Technical *Info*

Kit de reconversion CT 1014 K3 pour diverses Opel / GM 1,7 DTI jusqu'au numéro de moteur 328703

Fig. 3
support moteur

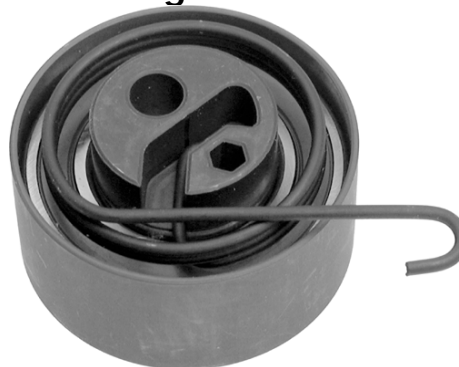
Le nouveau galet ne rentre pas dans le logement de l'ancien galet tendeur. Le support moteur ne peut plus être vissé (position oblique).

L'ancien galet mécanique issu du CT 1014 K1 n'est plus utilisé selon "Opel TIS" et on passe en règle générale à la nouvelle version (comme à partir du numéro de moteur 328704) au départ usine.

Pour pouvoir monter un nouveau galet, il faut visser le goujon fourni à droite à côté du pignon de la pompe d'injection. C'est là qu'est désormais accroché le ressort modifié du galet. Par ailleurs, l'ancien support moteur doit être remplacé par la nouvelle version également fournie parce que le nouveau galet ne possède plus de plaque d'embase qui servait autrefois également de plaque d'écartement pour le support moteur. Couple de vissage : **49 Nm**
